WYJAŚNIENIA TREŚCI SWZ

Dotyczy: postępowania o udzielenie zamówienia publicznego, prowadzonego w trybie tryb podstawowy na **"Przebudowa kotłowni stałopalnej na gazową w budynku biurowym Nadleśnictwa Łądek Zdrój"** – znak sprawy **SA.270.30.2021**.

OBIEKT:	BUDOWA KOTŁOWNI GAZOWEJ DLA BUDYNKU BIUROWEGO NADLEŚNICTWA ŁĄDEK ZDRÓJ		
ADRES:	Strachocin 42 57-650 Stronie Śląskie dz. nr 459/22		
RYS: 3	RZUT KOTŁOWNI		SKALA 1:50
Projektantka	mgr inż. Aneta Rychlińska 345/00/DUW	czerwiec 2021	
Asystentka	mgr inż. Anna Pawlak	czerwiec 2021

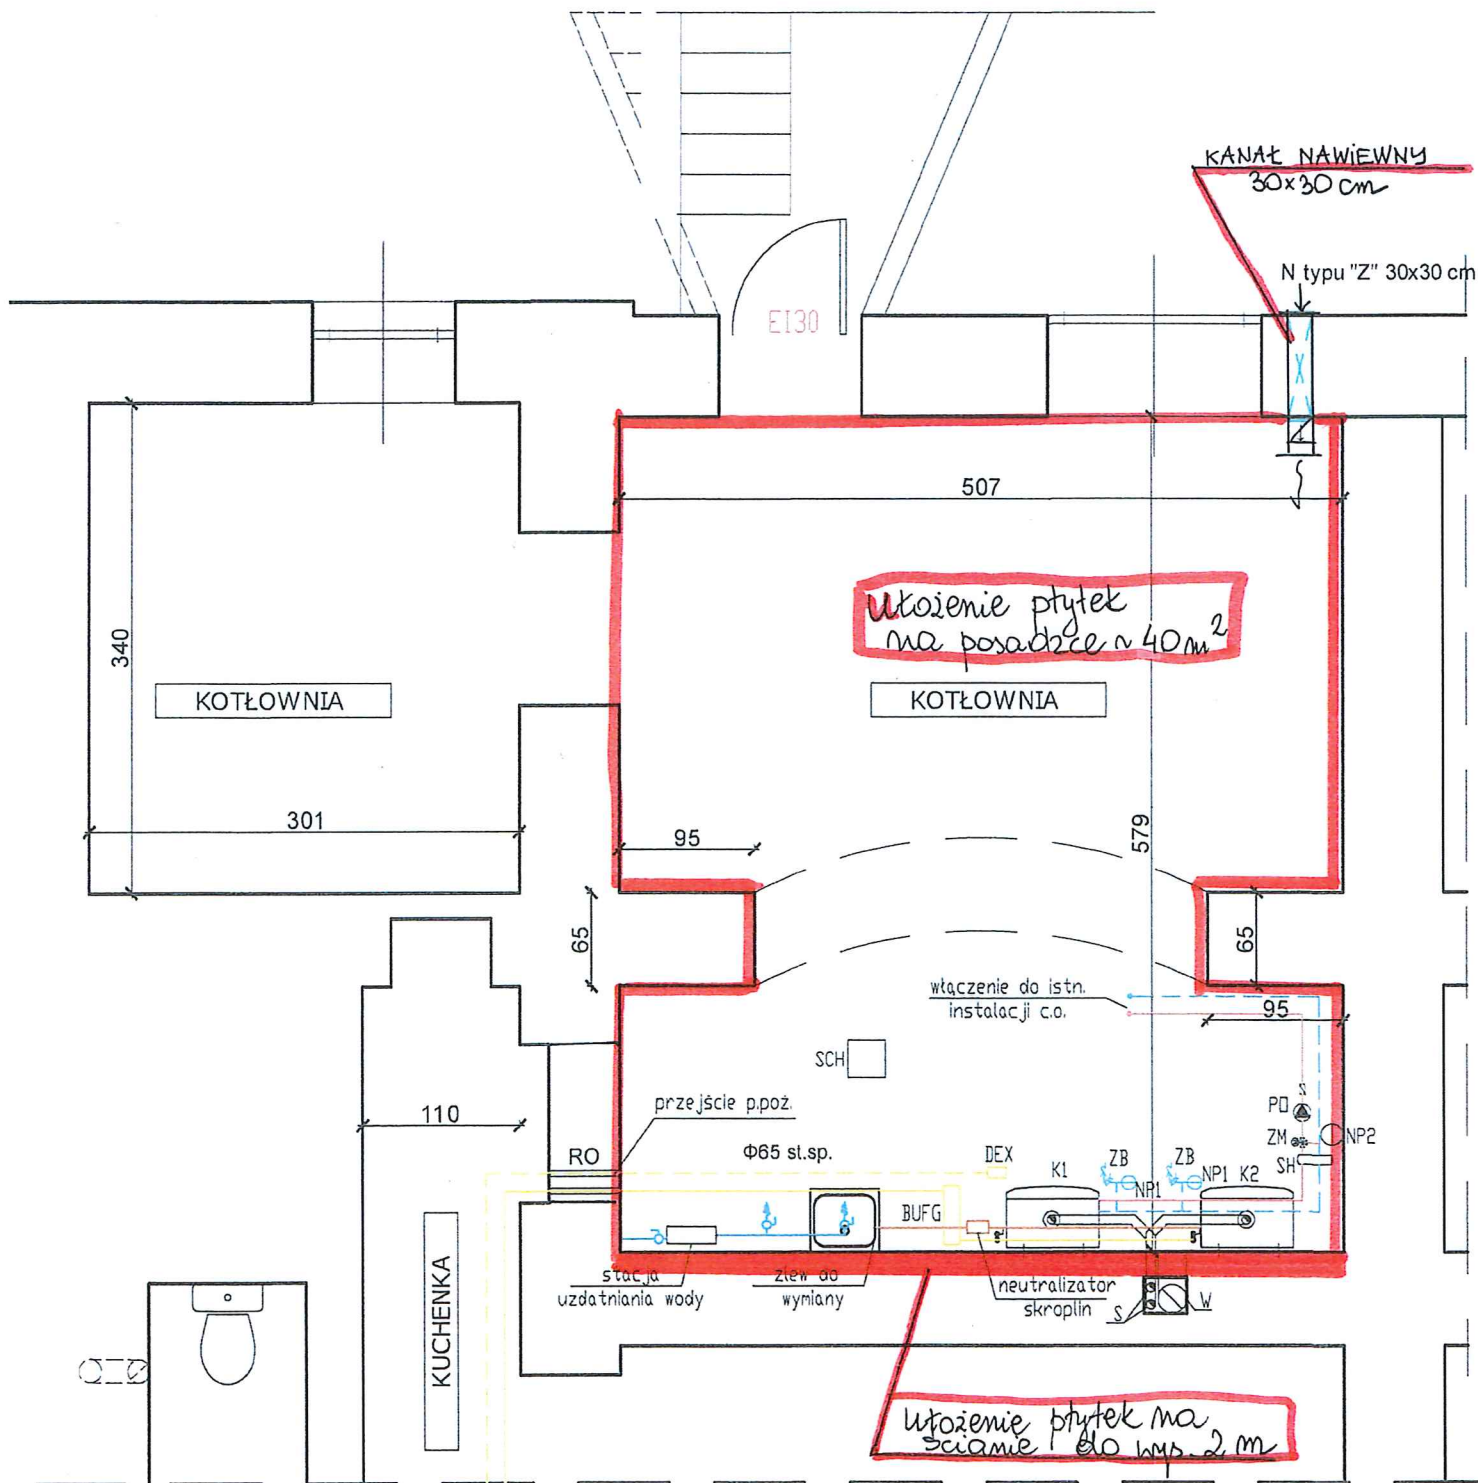
1. W dokumentacji projektowej jak i przedmiarze nie odniesiono się do zakresu prac ogólnobudowlanych. Wskazano wykonanie powłok malarskich oraz wyprawy posadzki i ścian płytkami ceramicznymi. Po przeprowadzeniu wizji lokalnej, w celu wykonania powłok malarskich oraz okładzin ceramicznych konieczne jest:

a) usunięcie części posadzek betonowych (popękana, nierówna powierzchnia, o zróżnicowanych poziomach – konieczne jest usunięcie starych powłok wykonanie nowej wylewki, izolacji pod okładzinę ceramiczną)

Odnosnie prac budowlanych związanych z ułożeniem kafelek w kotłowni w kosztorysie poz. 68 przyjęto kalkulację własną na 1 m², w której trzeba także uwzględnić roboty związane z podłożem pod płytki. Zakres ułożenia płytek wskazano na załączonym rysunku. W kotłowni nie przewiduje się izolacji, odgrzybiania i innych prac budowlanych np. gładzi itp. Należy tylko uzupełnić miejscowo tynki gdzie występuje ich wykruszenie. Wykonawca zobowiązany jest skalkulować w/w roboty. Otwór do kuchni ślepej pozostawić bez zmian.

1.f) System SPS dotyczy odprowadzenia spalin z kotłów, natomiast czerpanie powietrza do spalania przewidziano z pomieszczenia kotłowni przez projektowany kanał nawiewny z zewnątrz budynku wg załączonego rzutu.
